改善箇所説明図

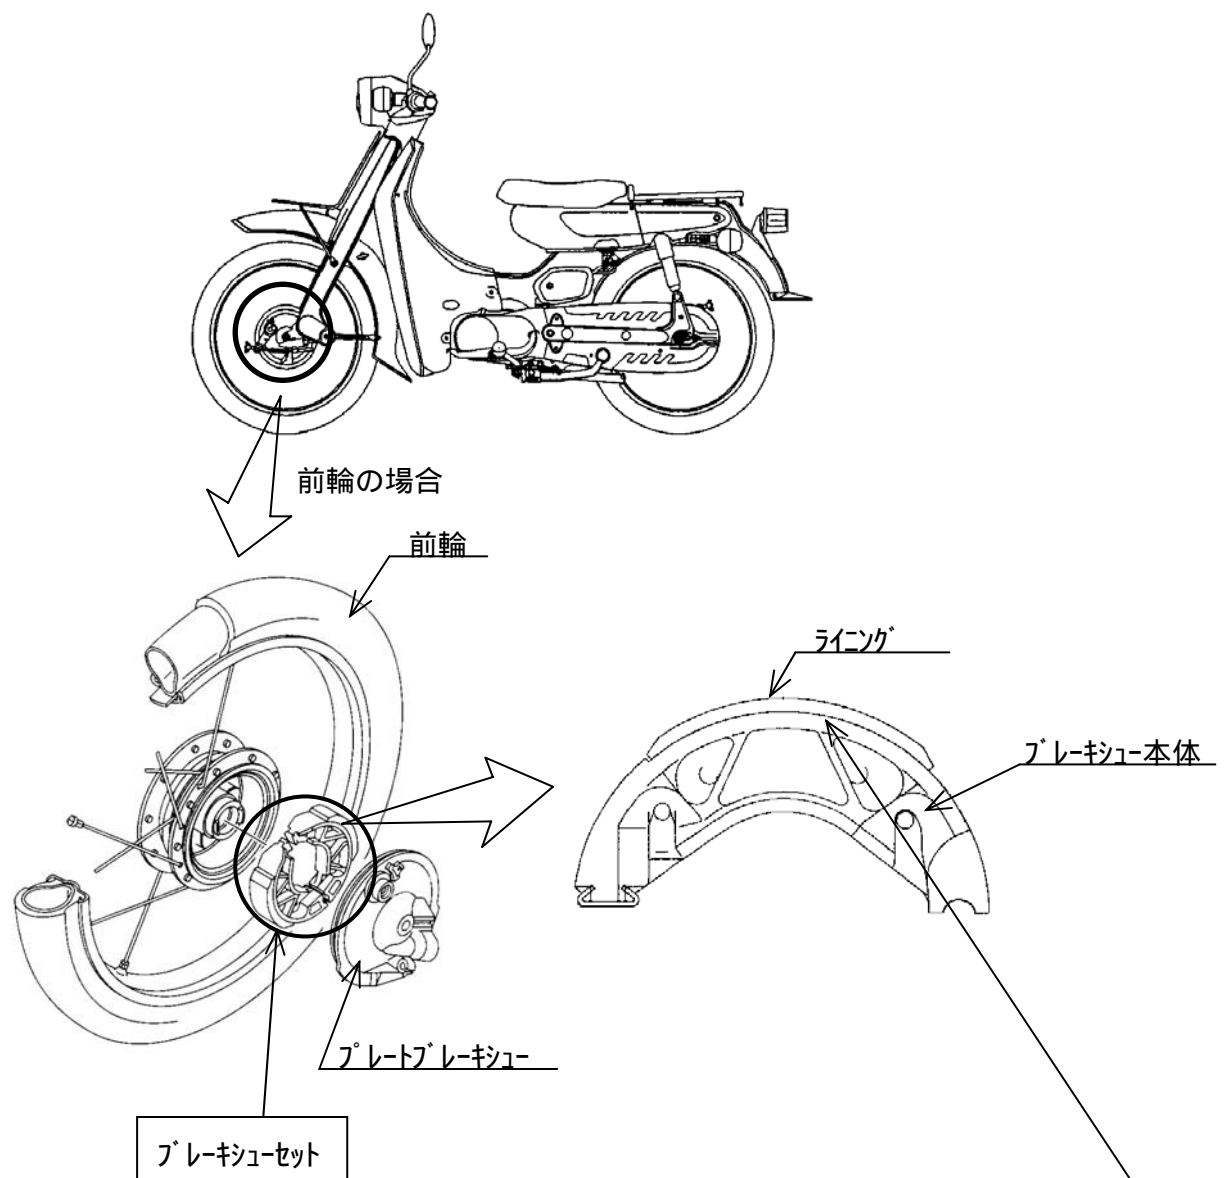
基準不適合発生箇所

制動装置において、ブレーキシューの加熱処理が不適切なため、ブレーキシューとライニングの接着が不十分なものがある。そのため、ブレーキ操作を繰り返すとライニングが剥がれ、制動力が低下するおそれがある。

改善の内容： 全車両、ブレーキシューを良品と交換する。

識別：改善措置を実施した側（前輪側、後輪側）のアクスルホイールの頭部に白ペイントを塗布する。
